Città di Lucca

REGOLAMENTO URBANISTICO

VARIANTE STRAORDINARIA DI SALVAGUARDIA DEL P.S.

STRALCI CARTOGRAFICI DELLE MODIFICHE APPORTATE

E.06

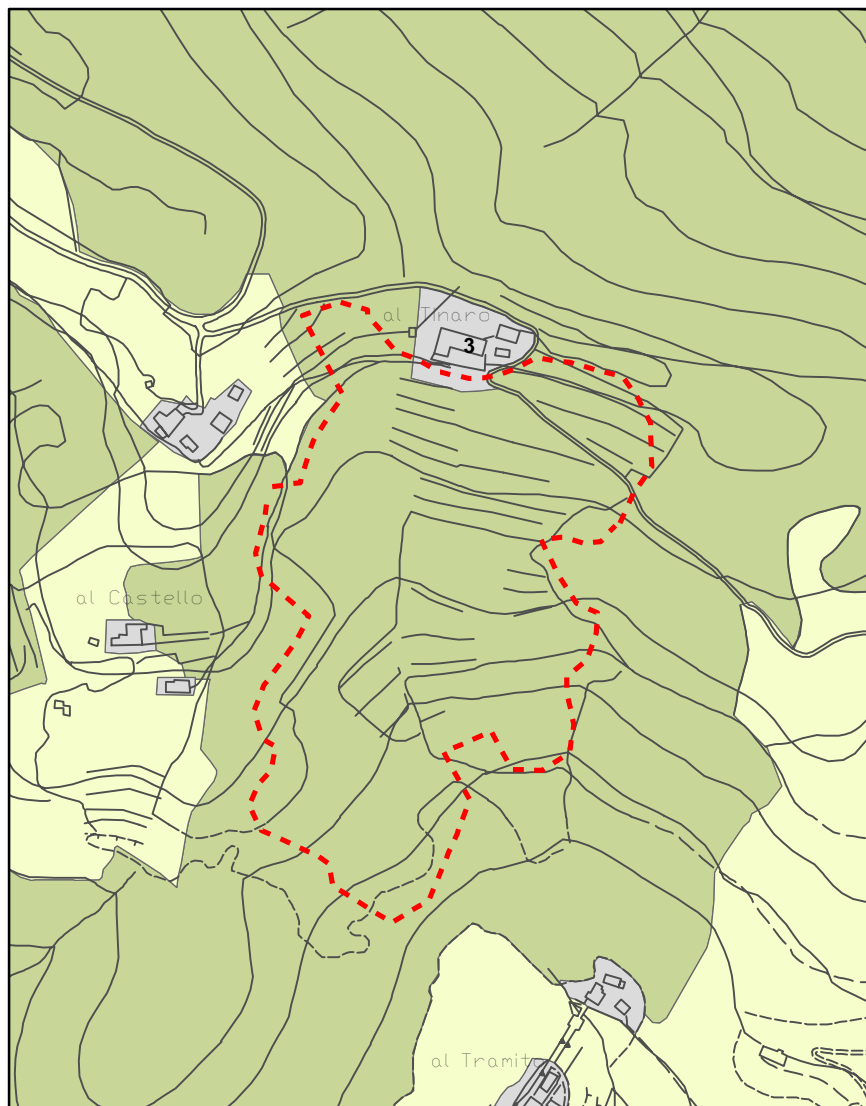
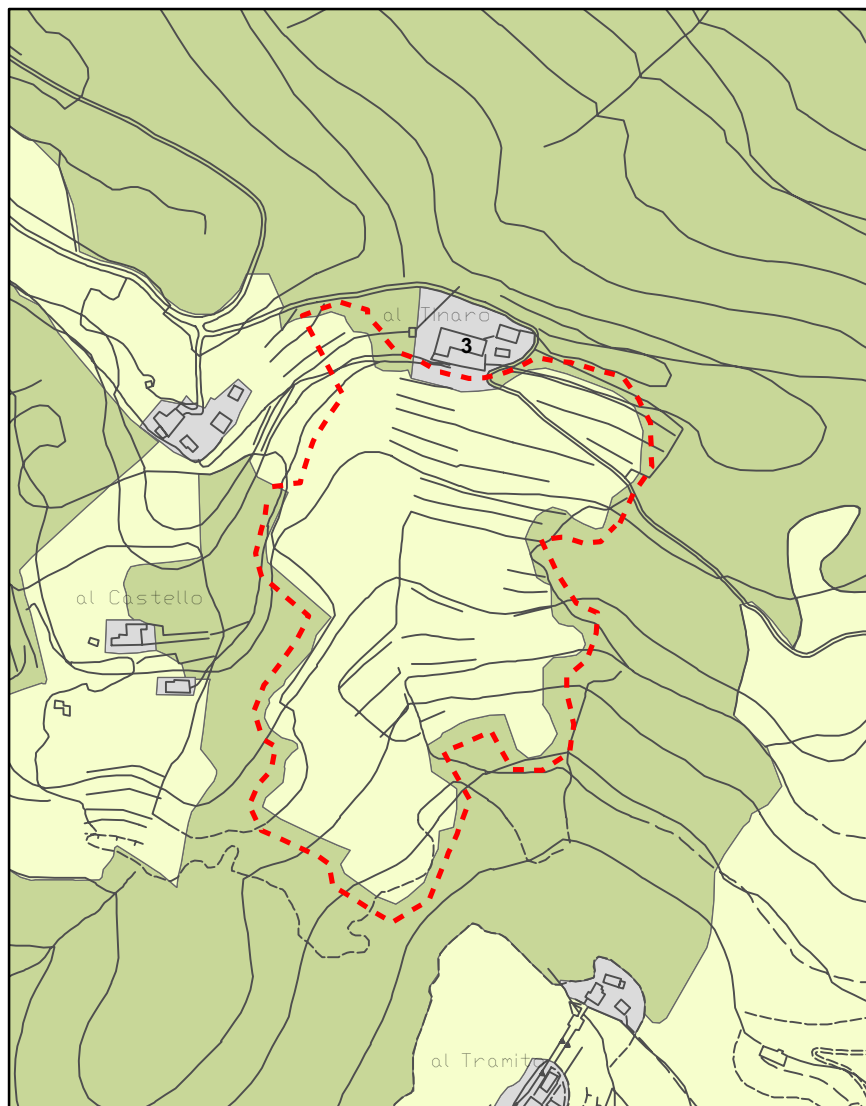
Per la correzione di questo errore si assegna una destinazione urbanistica di tipo *aree agricole di interesse paesaggistico* (art. 31.4) modificando porzione di terreno attualmente destinata a *aree boscate a copertura fitta* (art. 33.1).

TAVOLA
URB 10

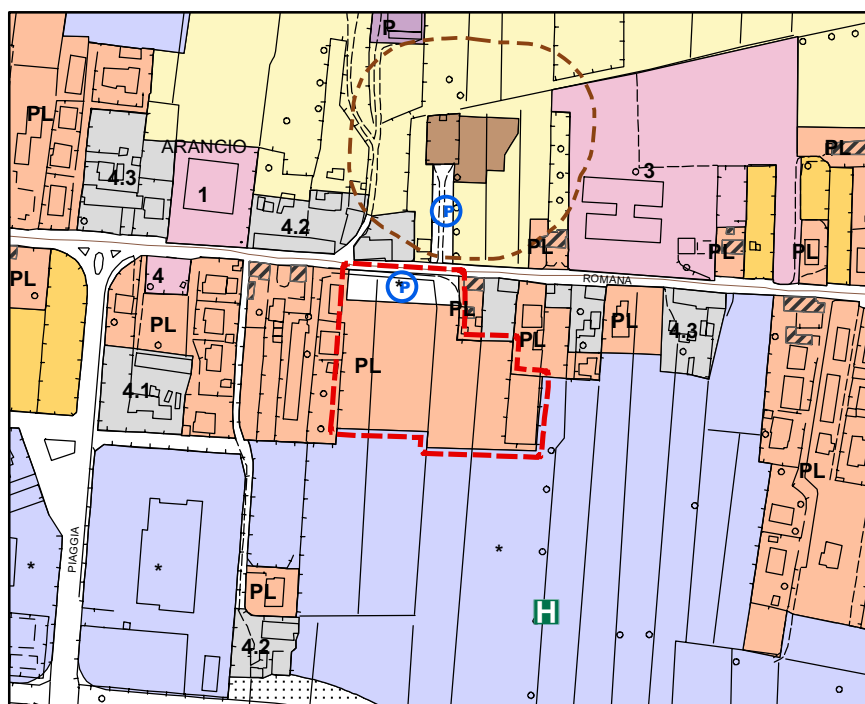
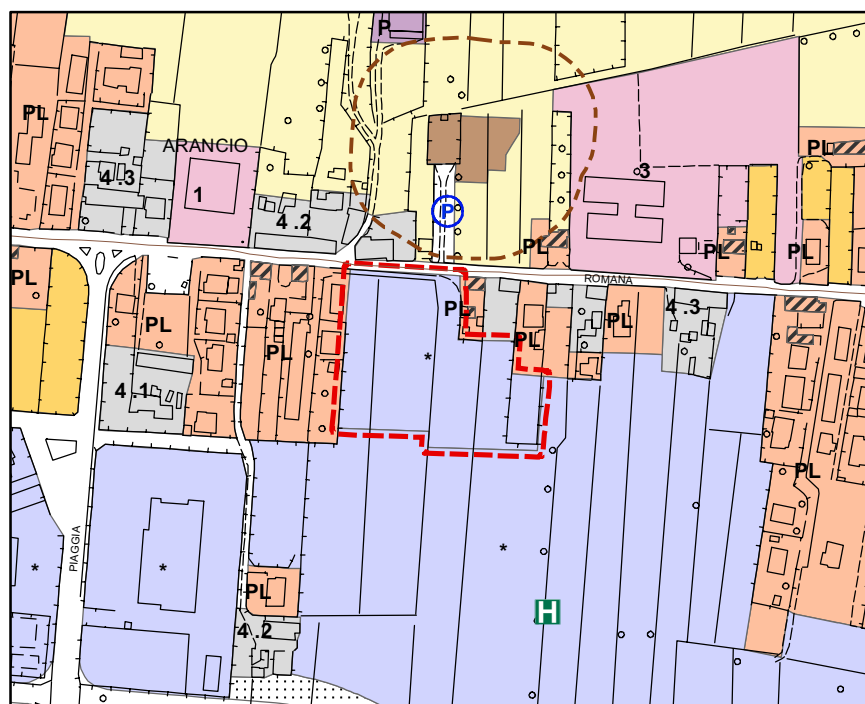
Per la correzione di questo errore si assegna una destinazione urbanistica di tipo aree *residenziali PL* (art. 112 delle NTA) modificando porzione di terreno attualmente destinata a *attrezzature di interesse generale* (art. 134).

TAVOLA
CS. 2

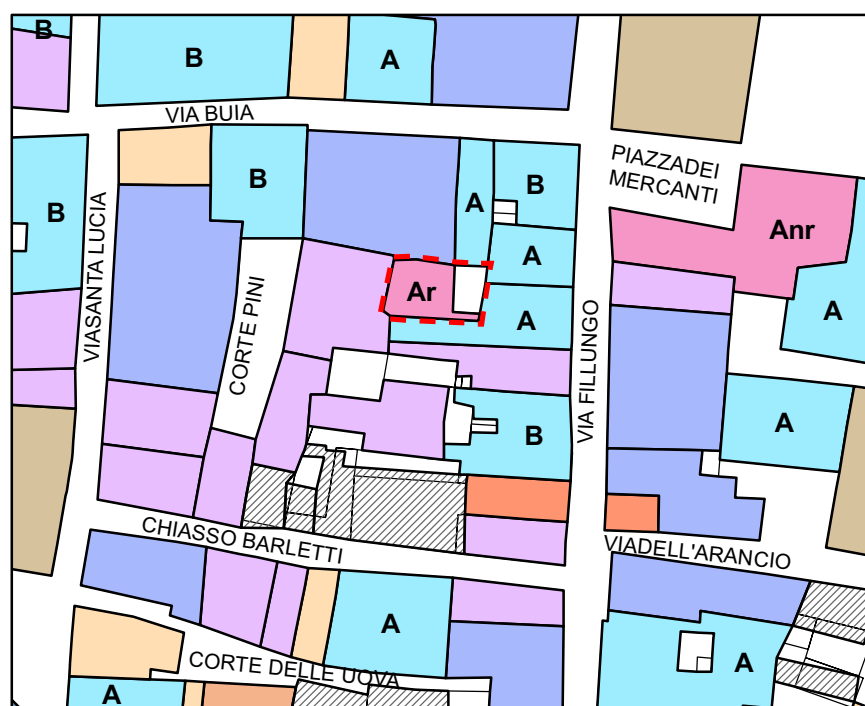
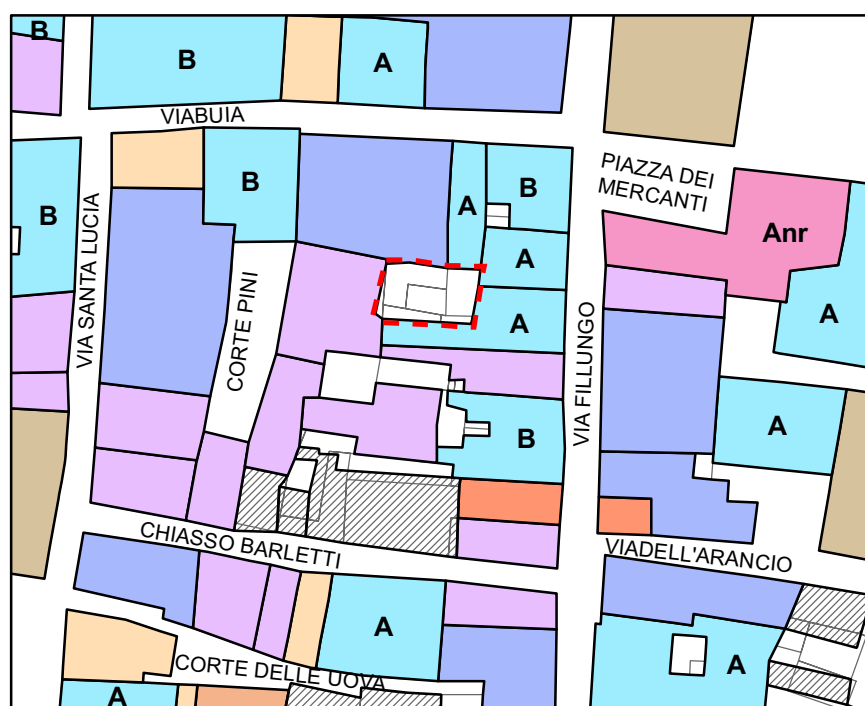
Si individua una unità edilizia e se ne attribuisce la destinazione *edifici moderni con caratteri conformi all'edificato tradizionale* tipo Ar - edifici residenziali (art. 79 delle NTA).

ECS.04
ECS.05
ECS.06

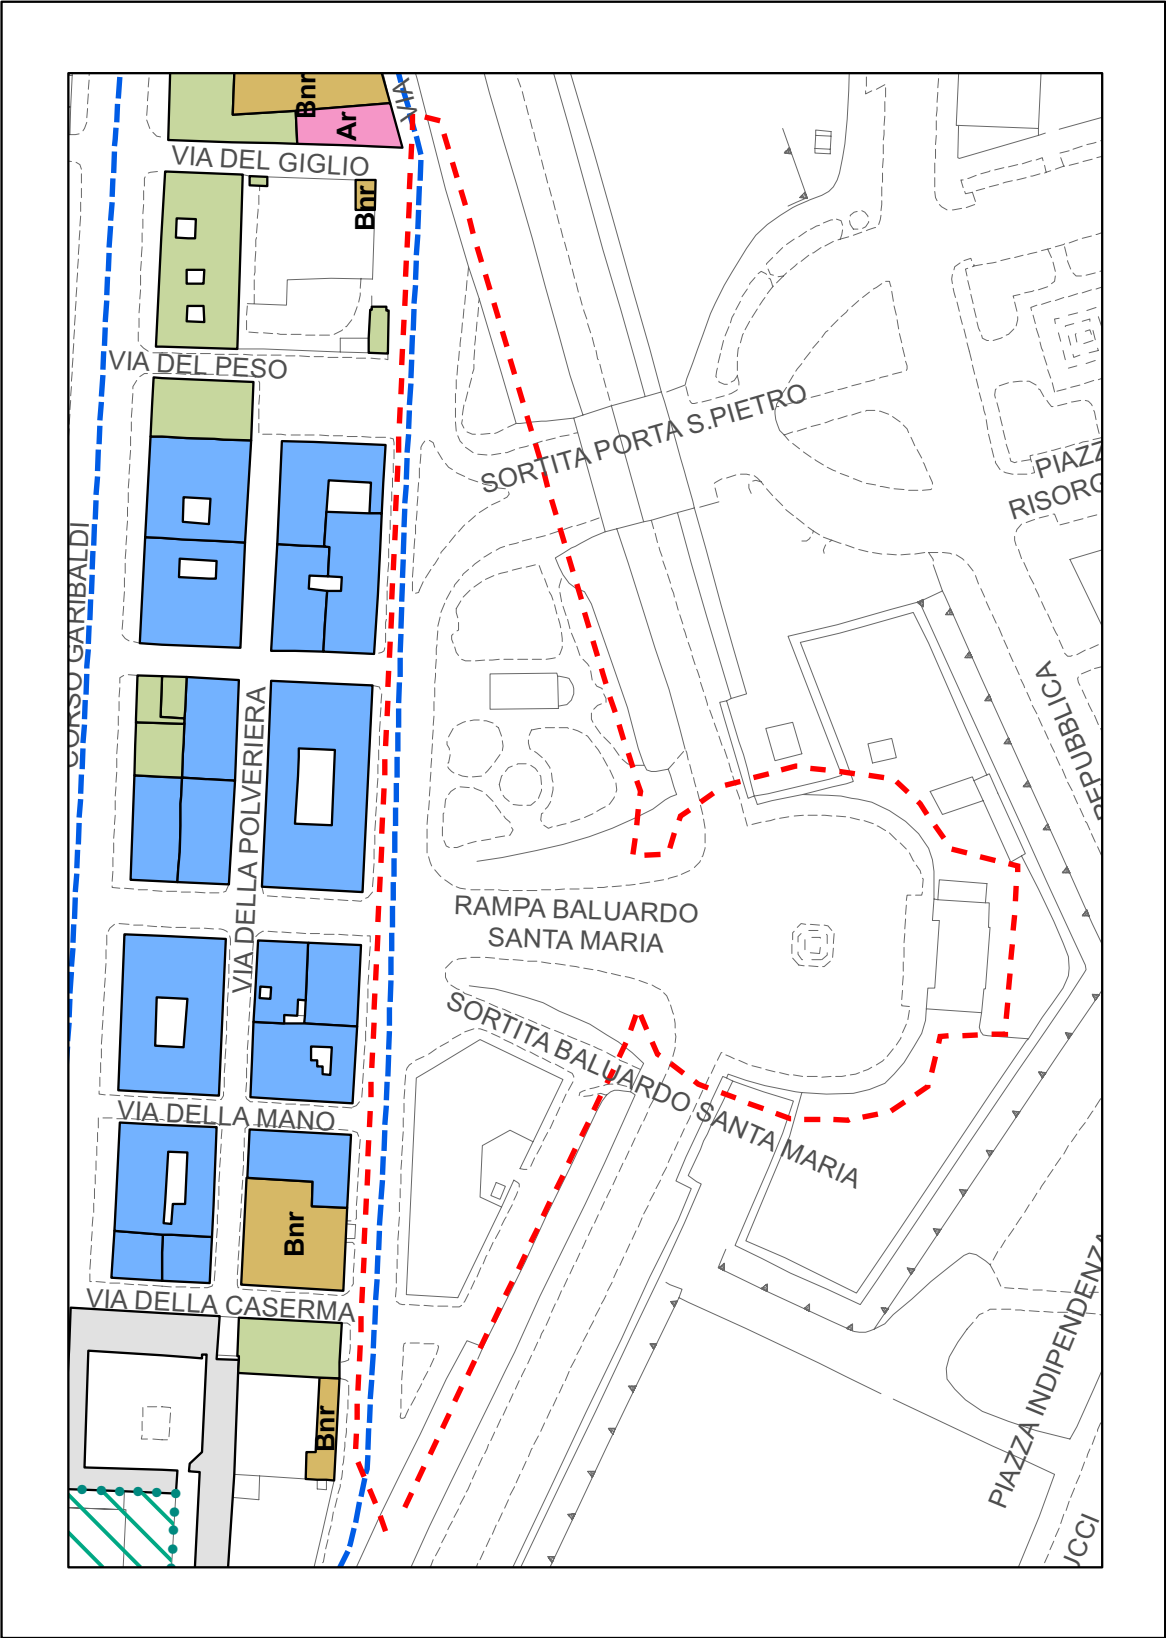
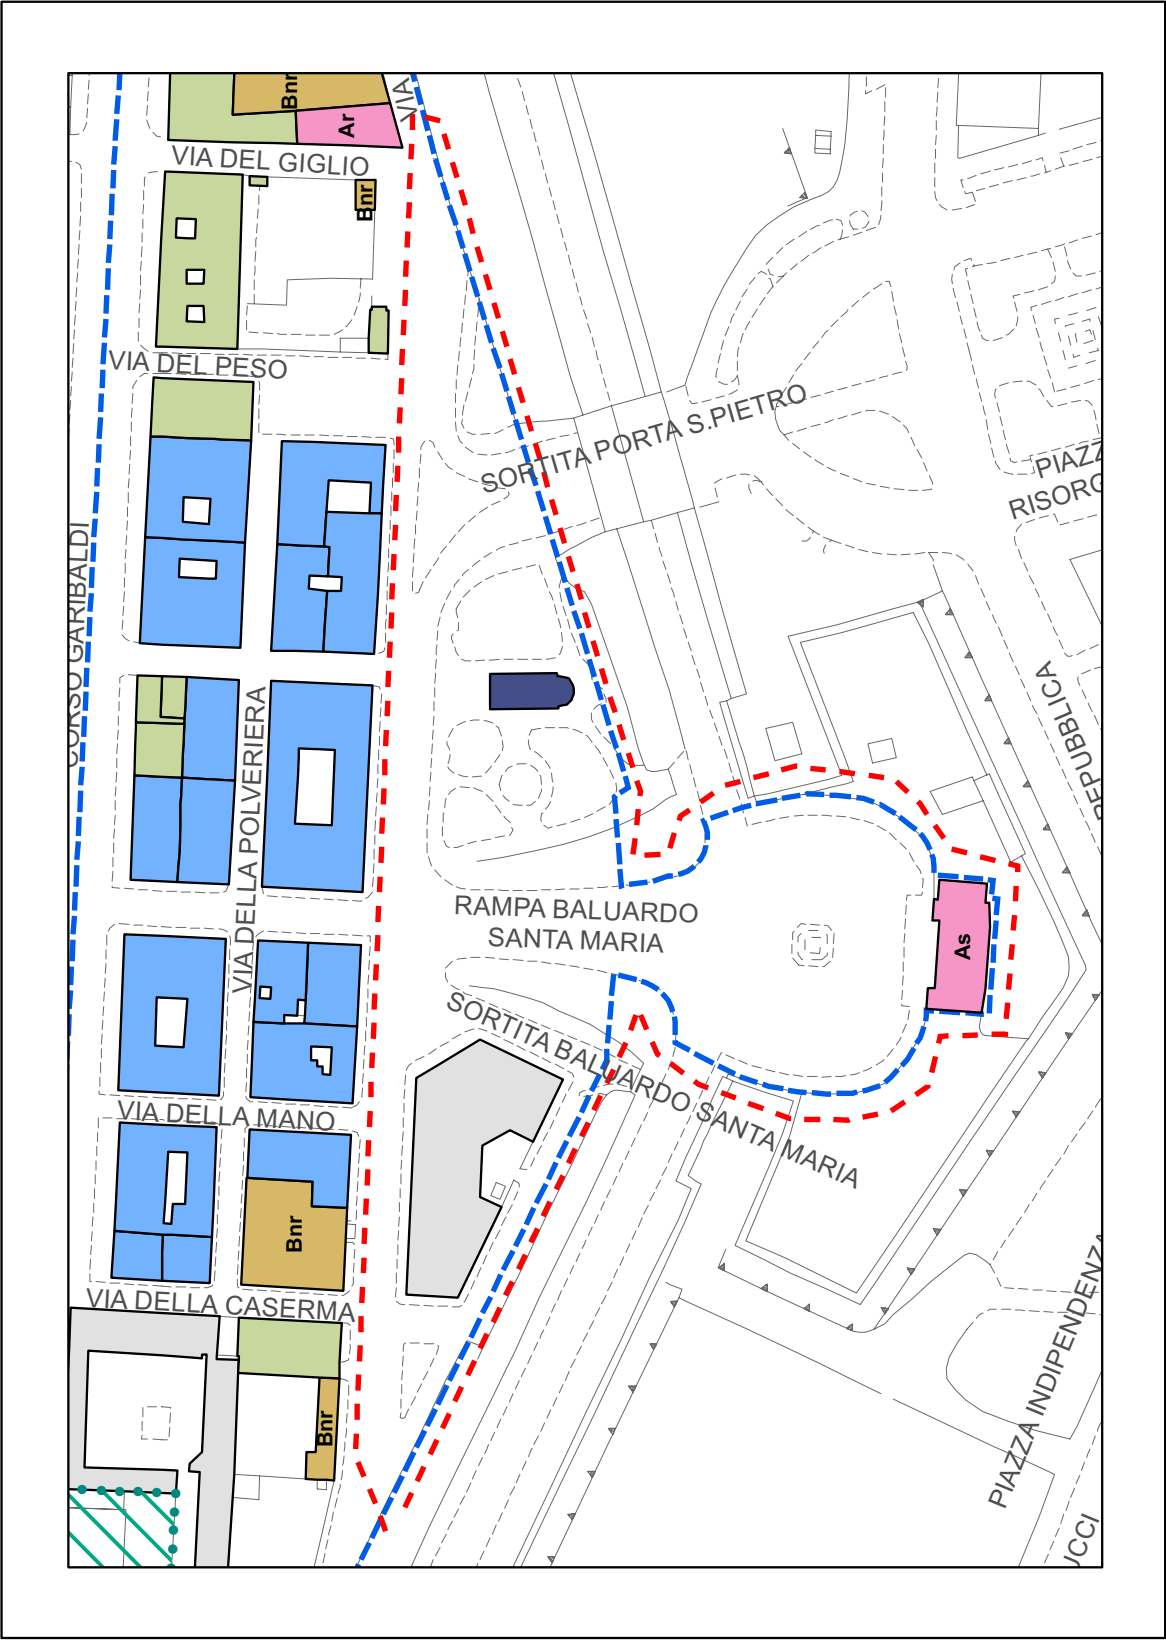
Si individua una zona urbanistica nella tavola URB 10 per assegnare una destinazione di tipo *attrezzature di interesse locale* (art. 133 delle NTA).

Si individua una unità edilizia riguardante il sedime dell'edificio e se ne attribuisce una destinazione di tipo *edifici moderni con caratteri conformi all'edificato tradizionale* (art. 79 delle NTA), sottotipo *As - edifici speciali generalmente a carattere pubblico*. Si precisa che la parte retrostante di pertinenza dell'edificio è già classificata nella tavola CS.6 come *spazi verdi pubblici* (art. 92.1).

Si individua una unità edilizia riguardante il solo sedime dell'edificio e se ne attribuisce la destinazione *chiese* (art. 58 delle NTA).

TAVOLA
CS. 2

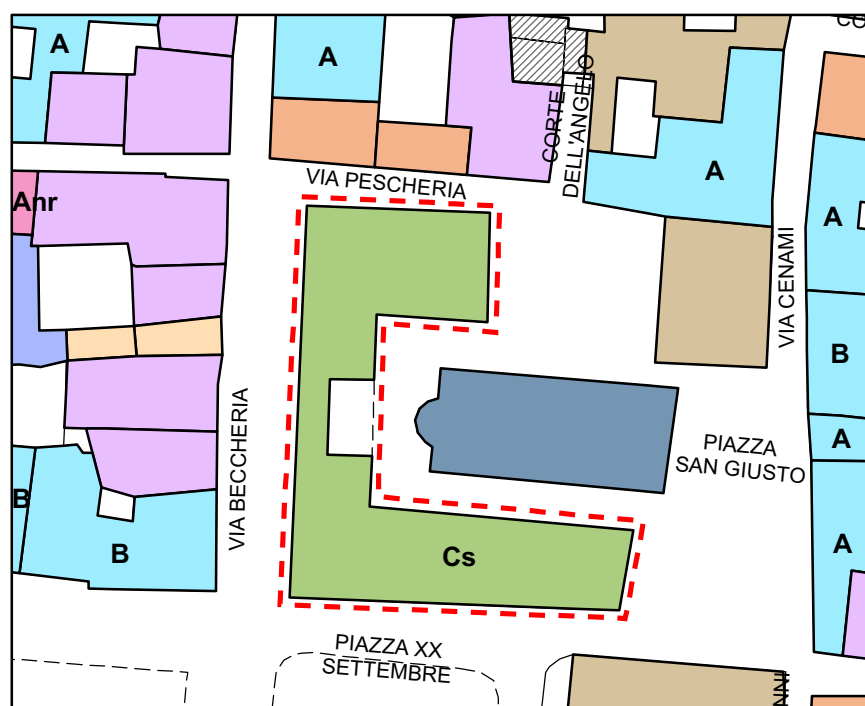
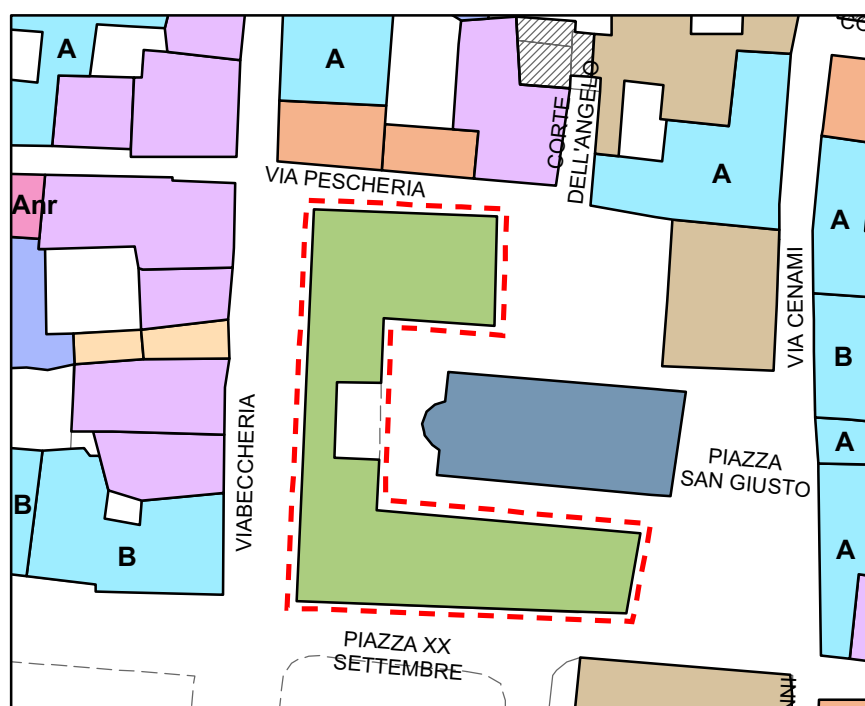
Si classifica l'unità edilizia assegnando l'etichetta Cs propria del tipo *edifici speciali, generalmente a carattere pubblico*.

TAVOLA
CS. 3

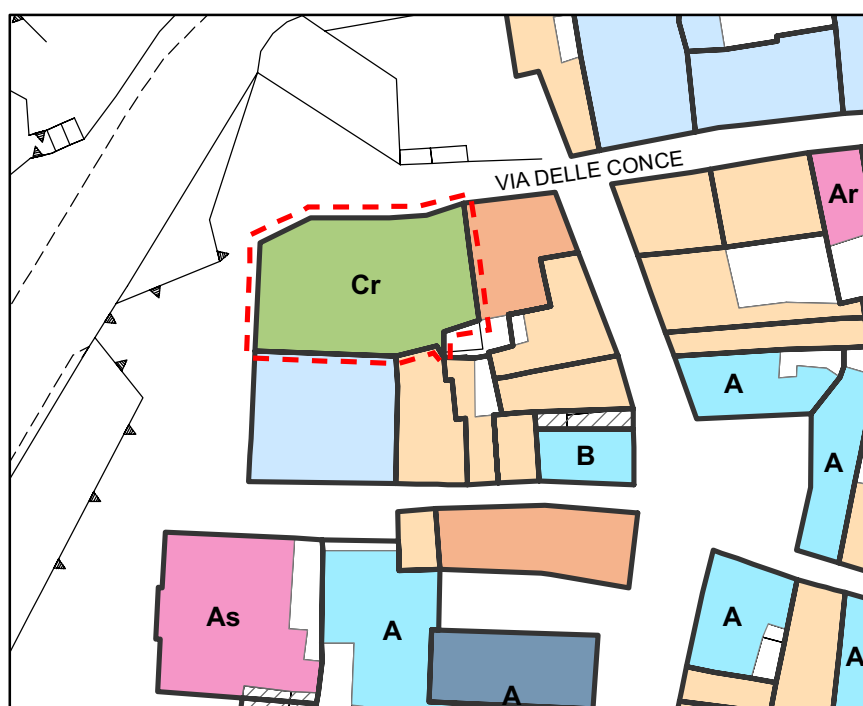
Si classifica l'unità edilizia assegnando l'etichetta *Cr* propria del tipo *edifici residenziali*.

**TAV.
NM.9**

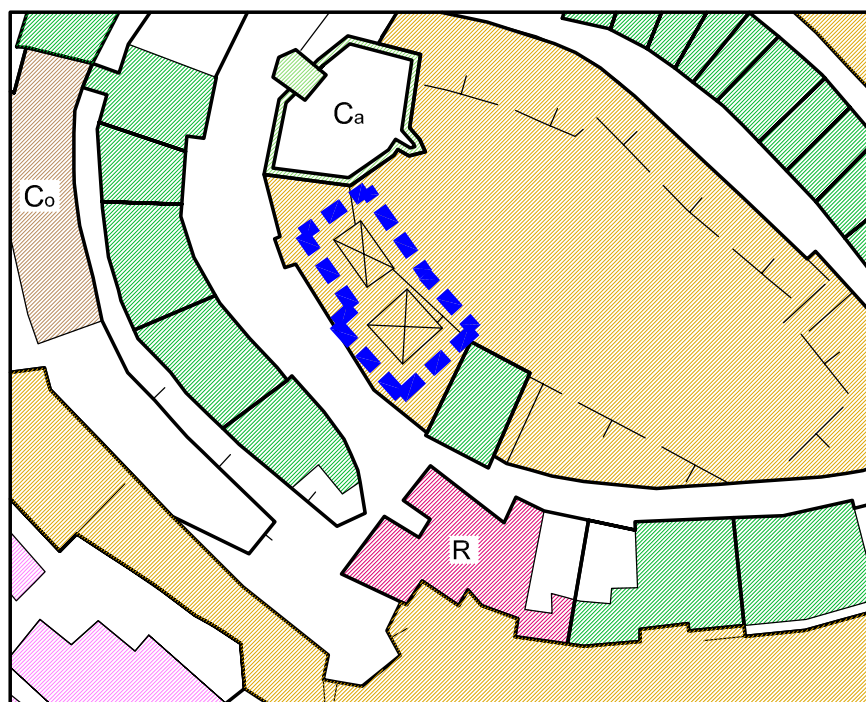
In fase di redazione del Regolamento Urbanistico non è stata assegnata una destinazione a due fabbricati vicini, risultati essere pertinenze di un edificio residenziale.

Si assegna unna destinazione all'area di che trattasi compresa nella tavola URB NM (NM.9) inserendola nella zona urbanistica *aree agricole* dei Nuclei Storici Minori (art. 108.2 delle NTA) circostante.
